Bundel - Raadsinformatiebijeenkomst van 4 juni 2026

1 Herinrichting Tuinwijkroute
Tijd: 19:30-20:30
Locatie: Stadhuishal
Portefeuillehouder: Wethouder Maatoug
Agendeerders
Fred Claasen (GroenLinks/PvdA)
Liesbeth Potters (JA21)
Gijs Toussaint (D66)
Jan Baijens (Partij voor de Dieren)
Job van den Broek (CDA)
Richard Nijhoff (VVD)
Gert Dijkstra (EenUtrecht)
Kirsten Alblas (ChristenUnie)
David Bosch (UtrechtNu!)
Motivatie:
Naar aanleiding van de op 16 april door de commissie Leefomgeving in ontvangst genomen petitie over de 'Alternatieve Tuinwijkroute' is een raadsinformatiebijeenkomst geagendeerd over de beoogde maatregelen ter verbetering van de verkeersveiligheid. De raadsleden van de uitnodigende partijen gaan daarbij in gesprek met de aanbieders van de petitie (Fietsersbond en inwonersgroep) en een deskundige op het gebied van verkeersveiligheid, met als doel te verkennen in hoeverre elementen uit het bewonersplan kunnen bijdragen aan verbetering van het reeds door het college in ontwikkeling gebrachte plan.

Tuinwijkroute – Meer veiligheid door meer groen

Betreft: Aanbiedingsbrief rapport Tuinwijkroute – Meer veiligheid door meer groen

Figuur 3: Voorgestelde indeling noordzijde Antonius Matthaeuslaan

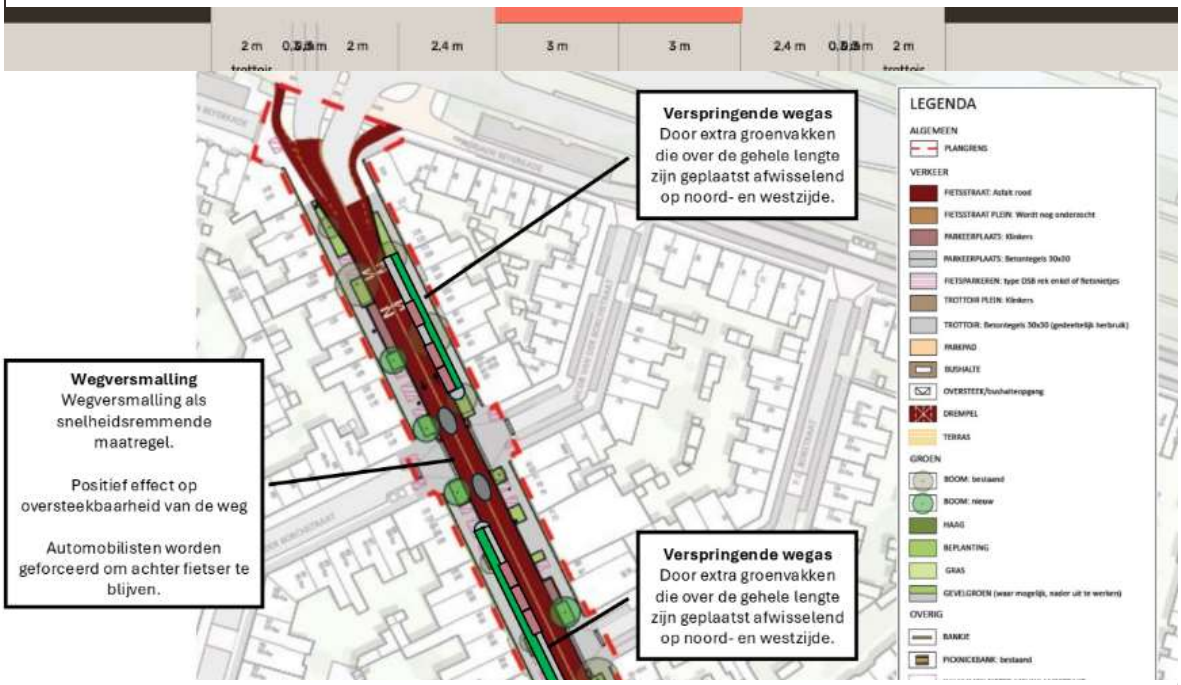
De Antonius Matthaeuslaan krijgt verspringende groenvakken, soms links en soms rechts van de weg. Bij de middeneilanden en bij de Agnes van Leeuwenberchstraat verspringt het groenvak van de ene naar de andere kant van de weg.

Figuur 6: Profiel Willem van Noortstraat

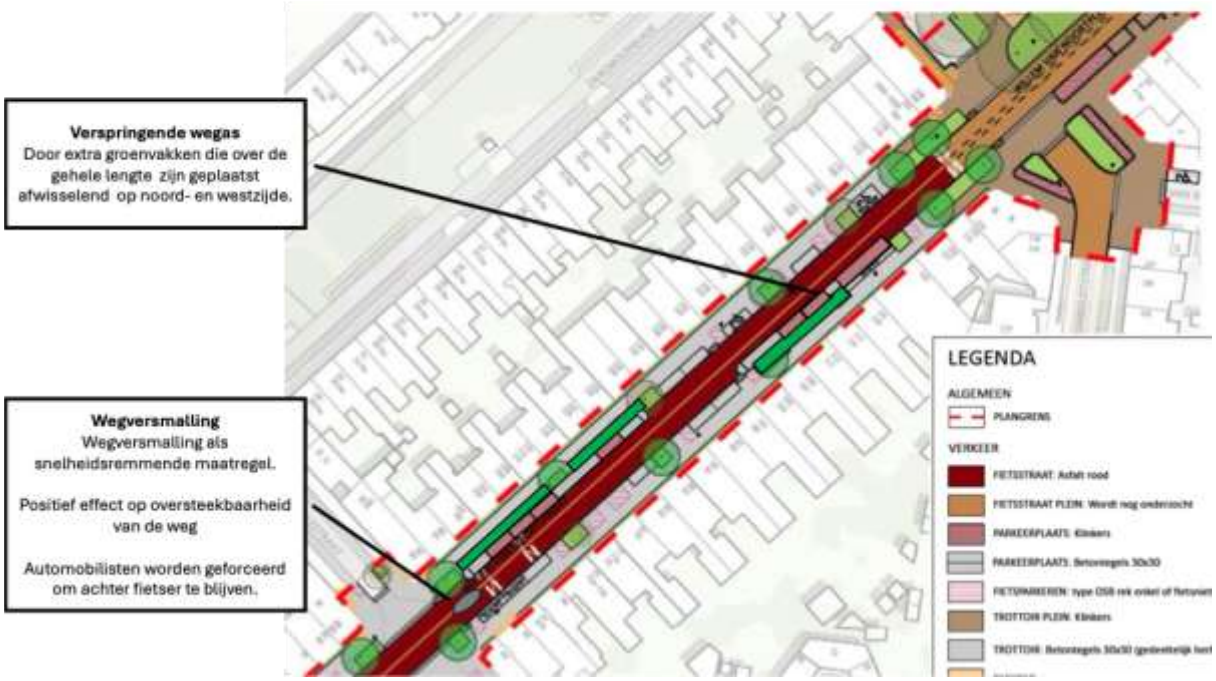
Ook in de Willem van Noortstraat is ruimte voor een 2 m brede groenstrook, afwisselend links en rechts van de weg.
Wij hebben de verspringing geschetst ter hoogte van de middeneilanden, maar omdat het een lange weg is, stellen we dat ook voor halverwege de lange rechtstanden.

Via AM-laan moet vrachtwagen keren

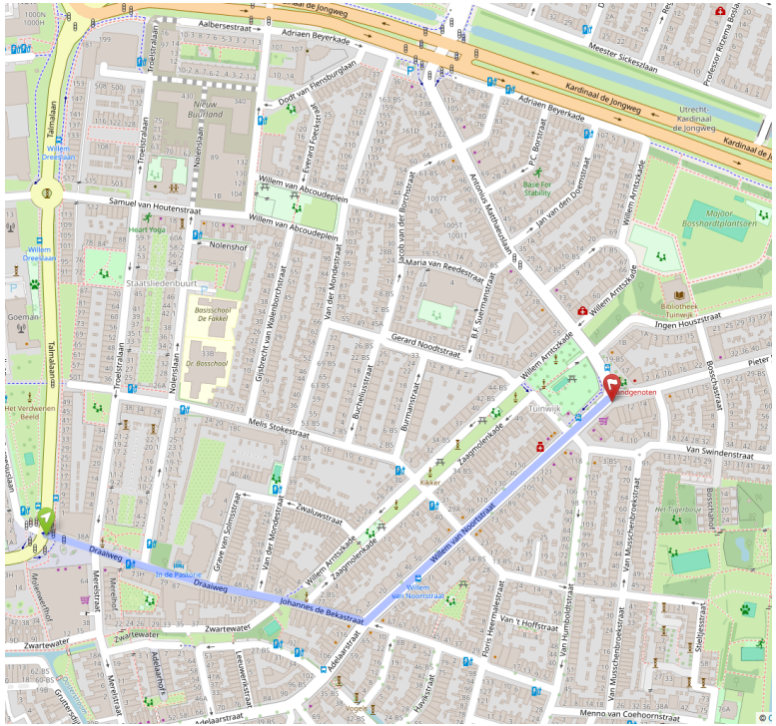
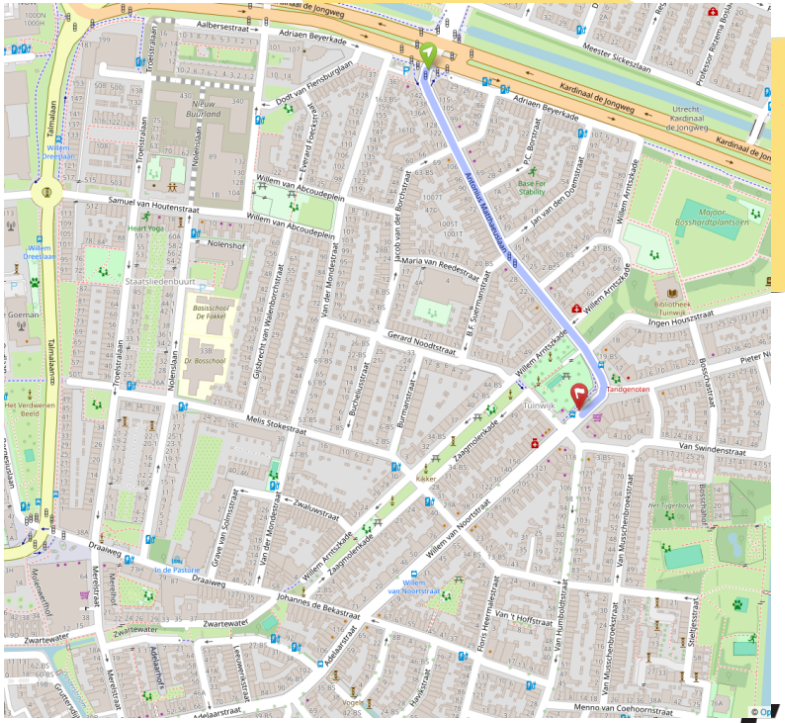
4. Verkeer voor de laad-losplek kan vanaf de Draaiweg de laad-losplek op het Willem van Noortplein bereiken. Als het verkeer via de Antonius Matthaeuslaan komt, moet het keren op het plein. Niet fijn, want de vrachtwagen moet meerdere keren steken. Wat doet dat voor de veiligheid?

Kerende vrachtwagens bij het Willem van Noortplein willen we voorkomen. Door de laad-losplek in het begin van de Pieter Nieuwlandstraat te plaatsen, kan het vrachtverkeer altijd makkelijk de laad-losplek bereiken. De ingang van het magazijn van de supermarkt ligt in de Pieter Nieuwlandstraat.. Ze rijden weg via de Pieter Nieuwlandstraat. Bovendien komt er zo ruimte vrij op het Willem van Noortplein, dat biedt mogelijkheden om extra bomen te planten en het plein zo meer bij het park te trekken.

Laadlosplek verplaatsen

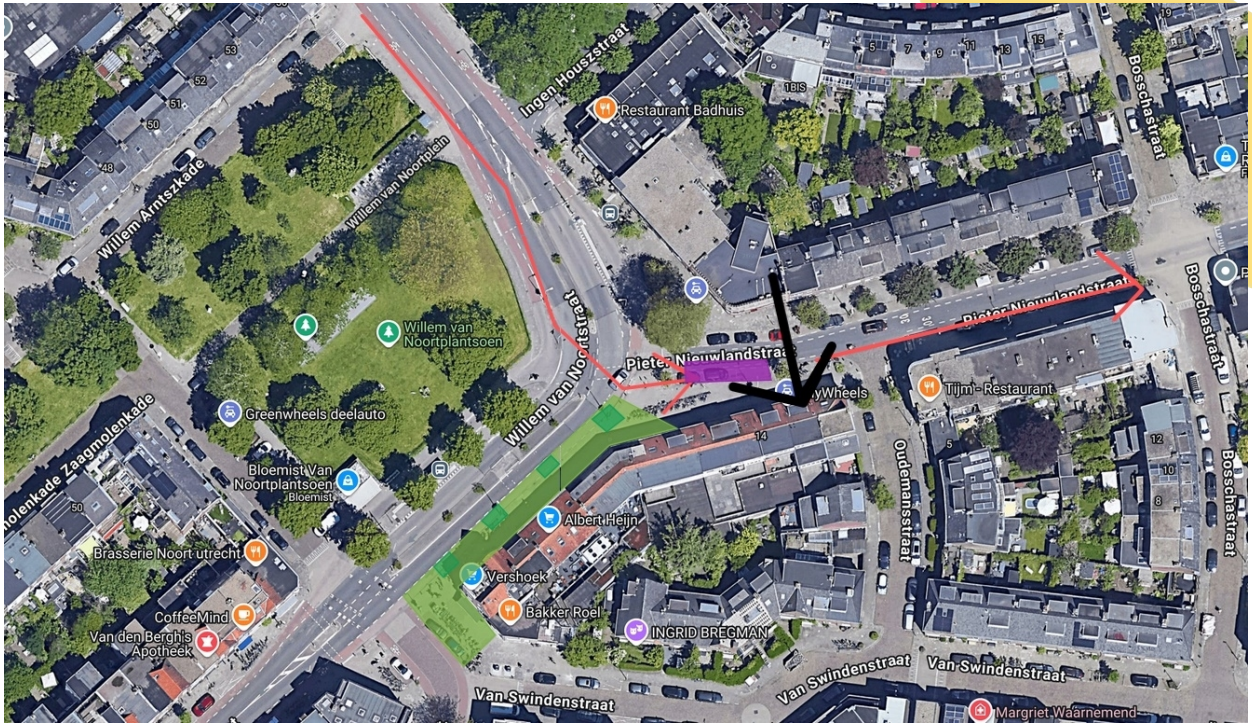
De laad-losplek voor vrachtverkeer plaatsen we naast de ingang van het magazijn in de Pieter Nieuwlandstraat.
De bestaande laad- en losplek midden op het plein is onlogisch gepositioneerd wat tot onveilige situaties leidt. Vrachtverkeer rijdt nu via twee routes wat in beide gevallen tot onwenselijke en zelfs gevaarlijke situaties leidt:

- De vrachtwagen komt aan via de Antonius Matthaeuslaan en keert momenteel ter hoogte van de Van Humboldtstraat op het Willem van Noortplein voor dat hij de laad-losplek inrijdt. Dit vereist meerdere malen steken, wat voor gevaarlijke situaties zorgt.
- De vrachtwagen rijdt via de Talmalaan, Draaiweg en vervolgens zelfs Merelstraat om op de Adelaarstraat te komen. De vrachtwagen en oplegger combinatie in de Merelstraat (woonstraat) kan niet de bedoeling zijn.

Beide routes zijn geen fijne manoeuvres. Voor de plek in de Pieter Nieuwlandstraat slaat hij vanaf de Antonius Matthaeuslaan linksaf en kan direct de laad-losplek oprijden. Daarna kan hij rechtdoor wegrijden naar de Kardinaal De Jongweg. Zonder gevaarlijke manoeuvres.
